Referencia: PROGRAMA DE FORTALECIMIENTO DE LA GESTIÓN PROVINCIAL I - CONTRATO DE PRÉSTAMO BID N° 3835/OC-AR LPN N° PFGP-253-LPN-O CIRCULAR ACLARATORIA N° 2

CIRCULAR ACLARATORIA N° 2

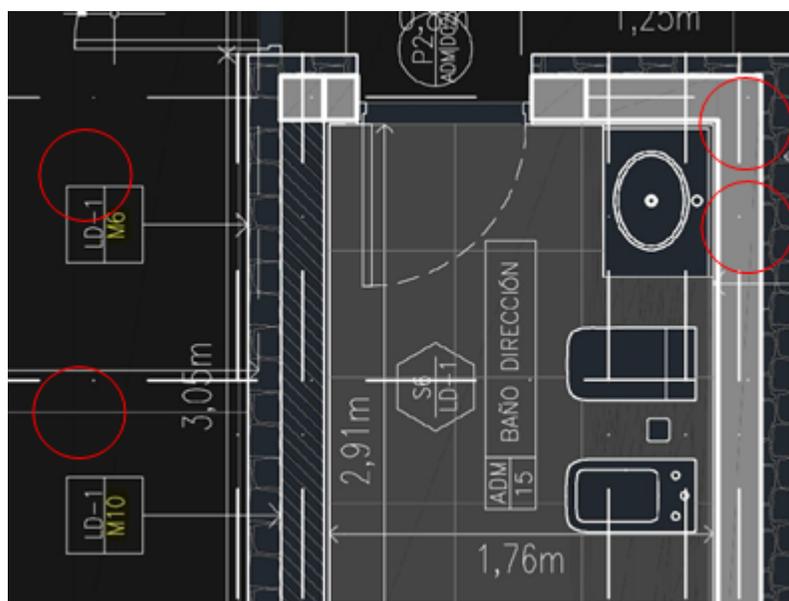
CONSULTA N° 9: "Solicitamos nos aclaren la siguiente incongruencia entre documentos: En el plano de detalles varios, el D1, detalle de terraza verde accesible indica sustrato vegetal tierra e: 10 cm mientras que en la planilla de cotización indican e: 20 cm, favor de aclarar."

RESPUESTA N° 9: Se contemplará lo que indica la planilla de cotización y Especificaciones Técnicas Particulares: Sustrato de tierra fértil e =20 de espesor.

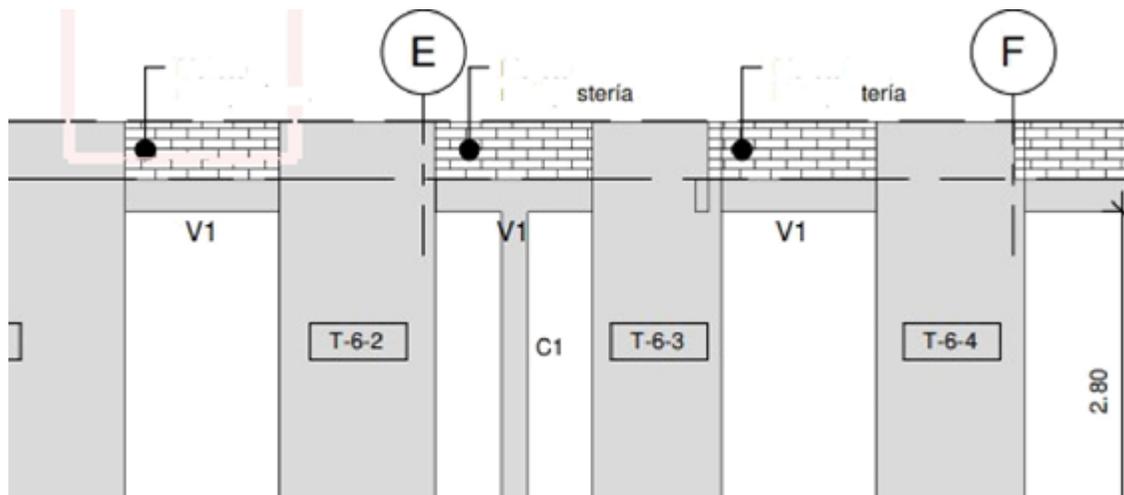
CONSULTA N° 17: *"Solicitamos la materialidad de la P4, del baño de discapacitados, ya que no se encuentra en detalles."*

RESPUESTA N° 17: El ítem solicitado se detalla en el Documento de Licitación, Especificaciones Técnicas Particulares:

ARQ 12.2.1 PUERTA (página 384)

“Descripción: Serán puertas placa con enchapado de guatambú pintadas con laca transparente y marco macizo de guatambú. Deberán tener un paño fijo superior según se indica en plano. En el edificio Comitente consiste en los modelos P1, P2 y P3. En el edificio Hall se proveerán y colocarán los modelos P1 y P2. Y en el edificio Bar serán los modelos P1, P2, P3 y P4.”

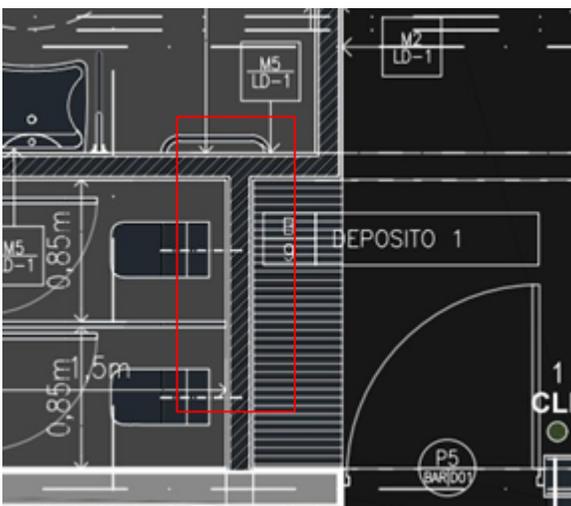
CONSULTA N° 20: "Entendemos que este muro del edificio de Administración es un error, y el correcto es M1."

RESPUESTA N° 20: El muro correcto es el M1.

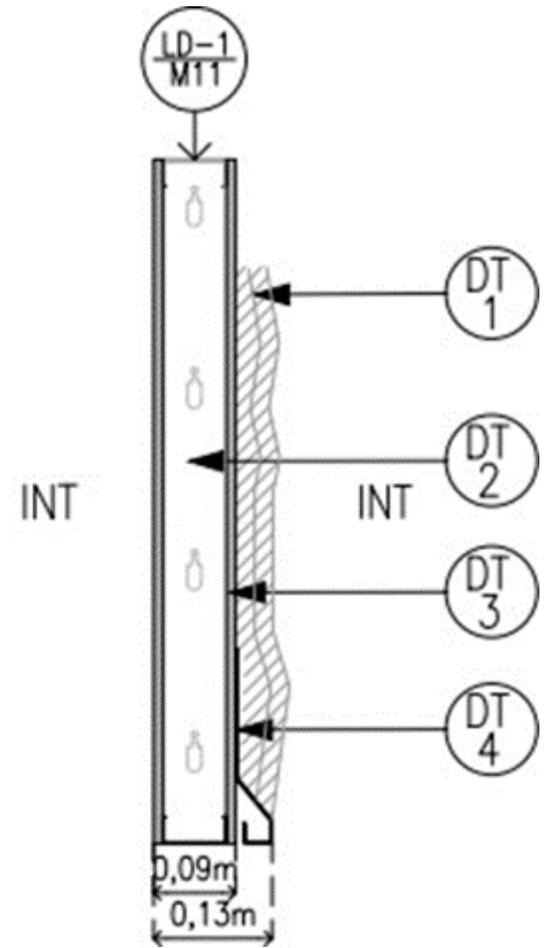
CONSULTA N° 24: "Favor de aclarar como proceder ante el doble nombramiento del M14 en la planilla de muros aparezcan dos veces, dos tipos de muros distintos con el mismo nombre, por un lado, el muro de botella y por el otro lado el muro de hormigón."

RESPUESTA N° 24: El muro de botellas se renombrará como M30 para no pisar la nomenclatura del M14 que corresponde al muro de Hormigón, (ver EST 2.6 TABIQUES) en Especificaciones Técnicas Particulares (página 326) del Documento de Licitación.
